Meland kommune

Vår ref.:P14051

Dato: 3.2.15

SØKNAD OM REGULERINGSENDRING, MULIG MINDRE ENDRING, AV REGULERINGSPLAN FOR MJÅTVEITMARKA, MELAND KOMMUNE.

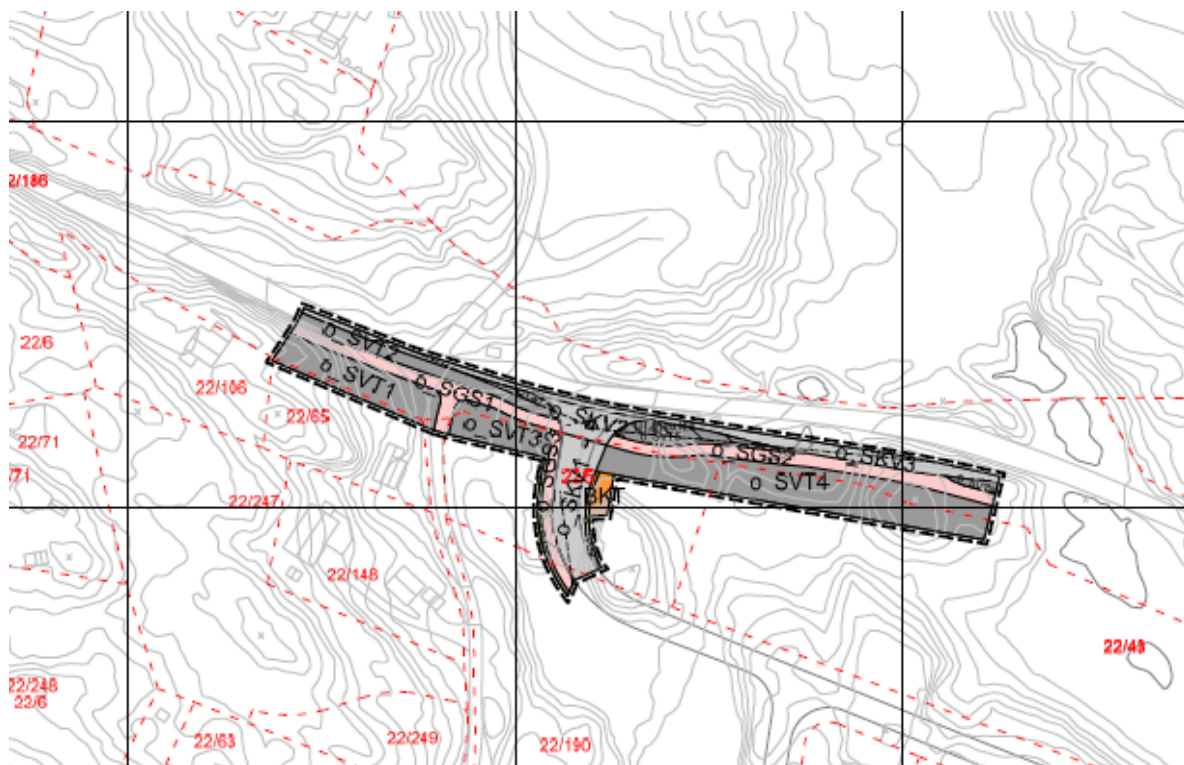
I reguleringsendringen justeres linjene for eksisterende vei og gang- og sykkelvei langs Rosslandsveien for å samsvare med de faktiske linjene. Det er foretatt oppmåling. Avkjørselen, Veg 1, får større bredde. Gang- og sykkelvegen er ved avkjørselen trukket noe lengre bort fra Rosslandsvegen, for å tilfredsstille siktkravene i Vegvesenets håndbok N100 Veg- og gateutforming. Det er lagt inn trafikkøy i avkjørselen som fartsdempende tiltak. Denne er delt av gang- og sykkelvegen.

Som en følge av justering av krysset, forskyves arealformål for kommunalteknisk anlegg, ADKT, noe mot øst. Arealformålet følger veiformålens østre ytterkant.
